**FICHE  
TECHNIQUE  
PRODUIT**

ART. SVM N°	<i>Aiguilles Mobilub</i>
DESIGNATION	<i>COMPARATIF F1 / F2</i>
CLIENT	
VALABLE POUR	<i>Système Mobilub</i>
VERSION	
DATE	<i>10.01.2020</i>
DESSINE	Schneider Pierre

**No 273 FT1**

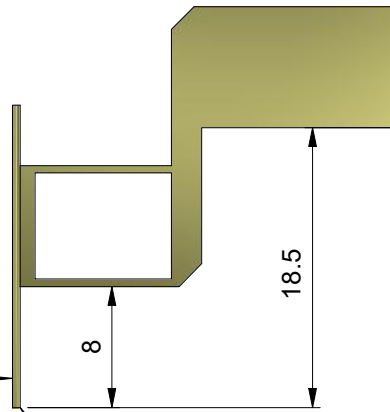
**OBSOLETE**  
Aiguille Mobilub F1 remplacée  
par aiguille Mobilub F2 dès 2014

Aiguille Mobilub F2 valable dès 2014  
Le point de huilage est 10 mm plus  
bas par rapport à l'aiguille F1
